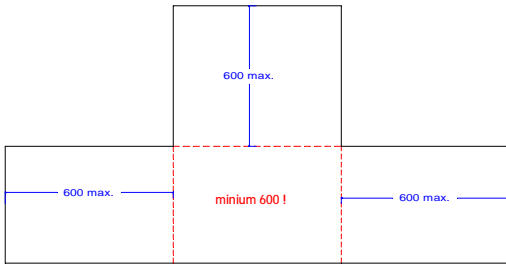
-> **4 boorden plooibaar tot 250 mm**
bak 4 boorden met een hoogte van **max 250 mm** meteen aanplooien

-> **3 aanliggende boorden plooibaar tot 600 mm (er kan nog 4e boord aan, max 250)**

-> **2 aanliggende boorden > 600 mm KAN NIET, 2 overstaande boorden >600 kan wel**
-> **Bij 2 overstaande boorden > 600 kunnen 2 andere boorden max 250 zijn**
op voorwaarde dat er NIET met tussenplooi gewerkt moet worden

geldt voor alles OP, vanaf het moment dat er 1 boord neer is (en rest op), kan deze neer geplooiide boord max 125 mm zijn
(behoudens uitzonderingen te bekijken met Frank)
